Informe Consolidado de Solicitud de Aclaraciones, Rectificaciones y/o Ampliaciones al Estudio de Impacto Ambiental del Proyecto "CONTINUIDAD OPERACIONAL DISTRITO PLEITO FASE 3"

Nombre del Titular : Compañía Minera del Pacífico S.A.
Nombre del Representante Legal : John Patrick McNab Martin
Dirección : Pedro Pablo Muñoz 675. Casilla 559 La Serena

El presente Informe Consolidado de Solicitud de Aclaraciones, Rectificaciones o Ampliaciones al Estudio de Impacto Ambiental del proyecto "CONTINUIDAD OPERACIONAL DISTRITO PLEITO FASE 3", contiene las observaciones generadas en virtud de la revisión de la Adenda.

Figura 1. Constantes de sitio con parámetros descritos por el Titular.

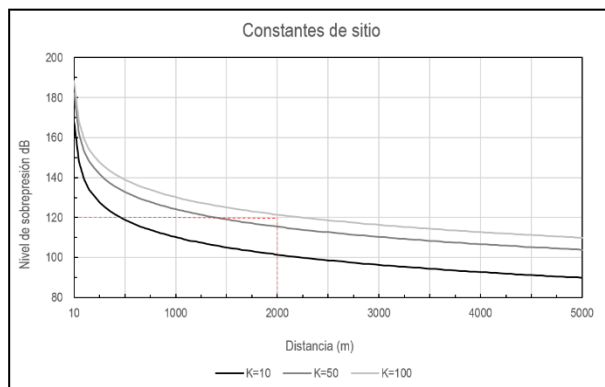
- 1.76. Con la finalidad de establecer los niveles de ruido de sobrepresión, el Titular utiliza el modelo estipulado en el estándar británico AS2187-2. El apartado J7.2 de señalado estándar establece que la constante de sitio "K" se encuentra comúnmente en el rango de 10 a 100 para cargas confinadas. El Titular utiliza una constante $K=10$, sin justificación. Al respecto, se solicita al Titular ampliar información, justificando la constante de sitio utilizada para efectos de la predicción, toda vez que utilizar una constante de sitio $K=10$ subestimaría el potencial impacto en relación con una constante de sitio superior, que la misma normativa sitúa en el rango de posibilidades. Por ejemplo, el uso de una constante de sitio $K=50$ a 2 km de distancia, considerando una masa de carga por retardo de 251 kg y un exponencial de sitio $a = -1,45$, resulta en un nivel de ruido de sobrepresión de 115,4 Db, caso para el cual sólo variando la constante de sitio a $K=10$ representa un nivel de ruido de sobrepresión de 101,4 Db. Lo anterior, dado que la constante es un factor que se asocia de manera directamente proporcional con el nivel de sobrepresión. A modo de ejemplo, se presentan las curvas para $K=10$, $K=50$ y $K=100$, para una masa de carga por retardo de 251 kg y un exponencial de sitio $a = -1,45$.

Figura 8. Distribución en Planta Conductividad Hidráulica, tomada de Figura 5-18 Anexo N° 6.5.2.

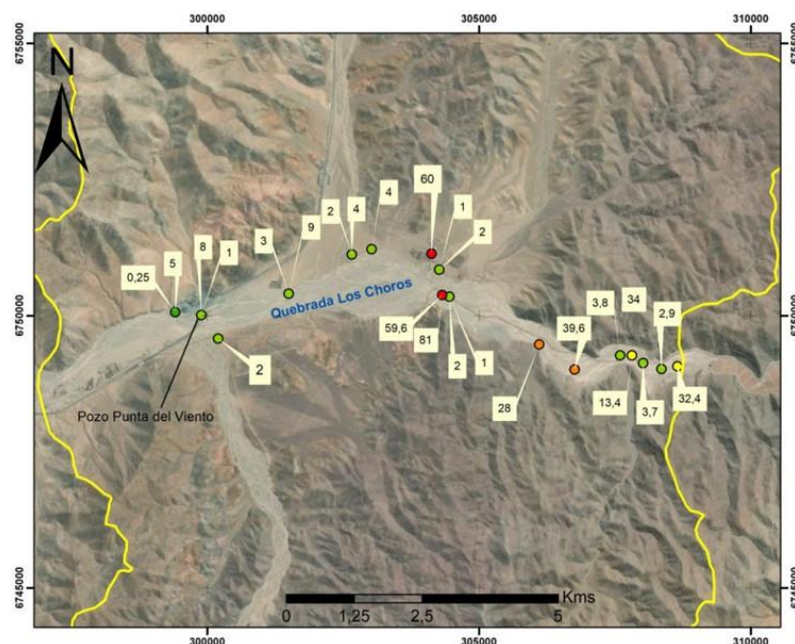
3.44. En la Tabla 5-4, numeral 5.6.4, para el Pozo Punta del Viento (ND-401-395), el Titular indica una permeabilidad de 1 y 2 [m/s] en las pruebas de gasto variable y constante respectivamente. Sin embargo, en la figura 5-18 (**Figura 8.**) al tal pozo se le asigna un valor de 8 y 1 [m/s]. Se solicita al Titular rectificar la información donde corresponda, y presentar nuevamente la figura corregida.

3.45. Considerando que en la Figura 5-18 se aprecia una diferencia en la distribución de los parámetros elásticos en la quebrada Los Choros, se solicita al Titular presentar un análisis de sensibilidad en cuanto

Figura 12. E/E/D: estaciones por especialista al día

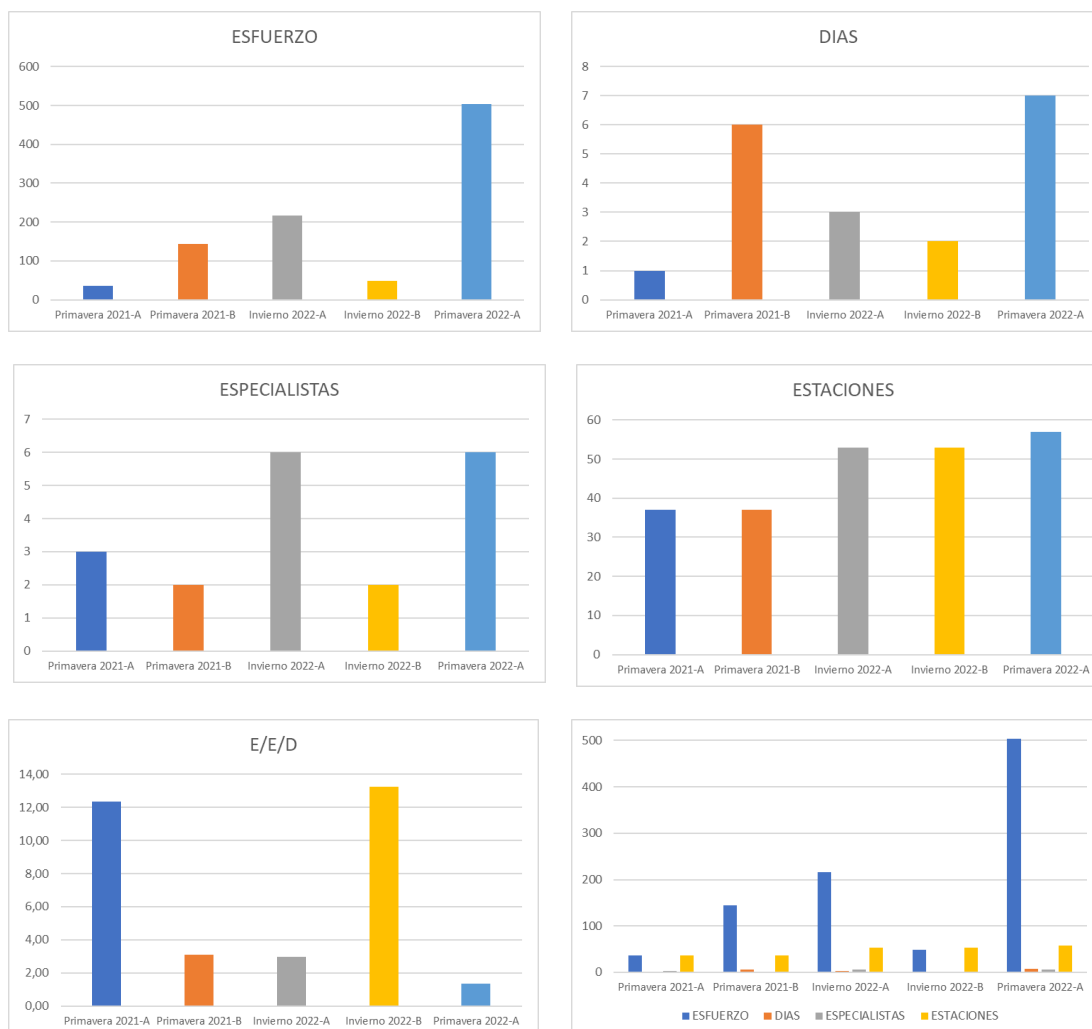
La campaña Primavera 2021-A tuvo una duración de 1 día, y al siguiente día inicia la campaña Primavera 2021-B, por lo que sería más adecuado señalar que ambas campañas corresponden a una única campaña del 9 al 15 de diciembre del año 2021. Al finalizar a 6 días del inicio del verano, ésta correspondería a primavera tardía. El esfuerzo de muestreo fue irregular entre campañas, con valores de 36 a 216 HH diarias, de 1 a 6 días de duración, y de 2 a 6 especialistas, con un esfuerzo por especialista que varió de poco más de 13 a poco menos de 3 estaciones por día.

Figura 13. Mapa de Distribución de las estaciones de muestreo ejecutadas en todas las campañas

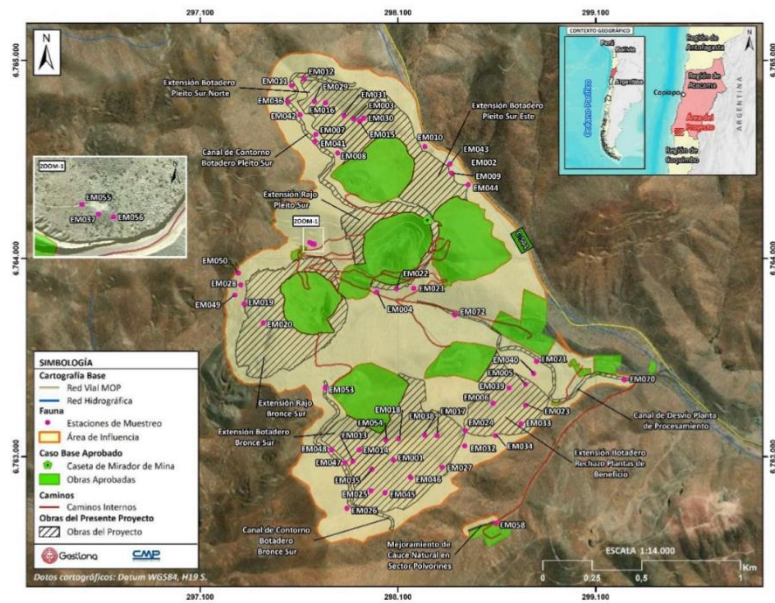
3.78. En el numeral 3.3.3 “Proporcionalidad de muestreo”, el Titular señala que se priorizó el establecimiento de estaciones de muestreo en aquellos ambientes más extensos o que tuvieran los sectores más propicios para el desarrollo de la fauna silvestre. Sin embargo, se aprecia en la imagen y en los datos de la Tabla N°9. “Superficie y distribución de las estaciones de muestreo por ambiente”, que su distribución no es representativa de los hábitats identificados, con extensas superficies sin muestreo, considerando la superficie de cada hábitat y el número de estaciones para cada campaña.

Figura 15. Formación de Tipo Matorral de la COT

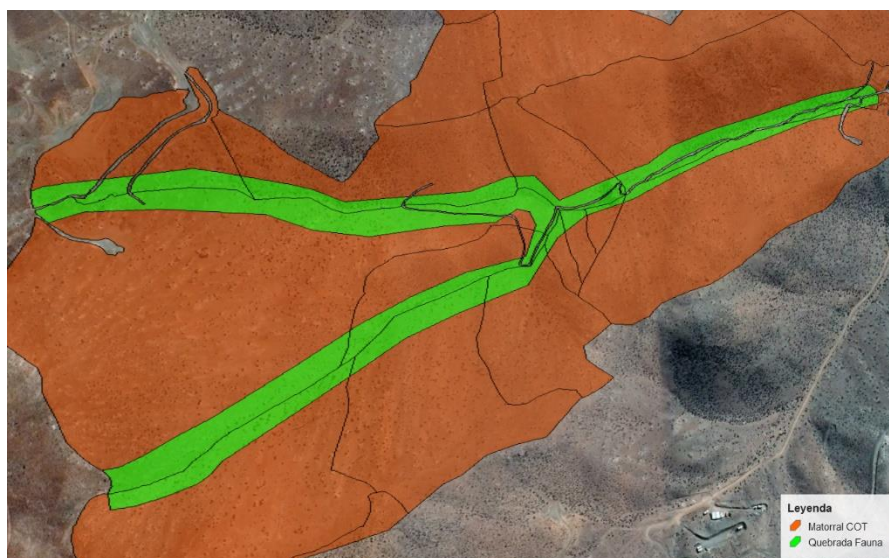
3.81. En el numeral 4.1 Área de Influencia el Titular señala que *se utilizaron las unidades vegetacionales del componente flora y vegetación - definidas para el presente Proyecto - como referencia de los límites naturales de los ambientes de fauna, entendiendo que existe una continuidad del hábitat disponible que presenta ciertas características y atributos homogéneos*. La validación del hábitat de Quebrada en fauna, respecto a la formación de tipo Matorral de la COT, es adecuada ya que ésta define formaciones vegetacionales diferentes a cada lado de la quebrada lo que es coherente debido a las diferentes condiciones de exposición, inclinación y pendiente de cada lado, propiciando la presencia de distintas especies diferentes con densidades diferentes.
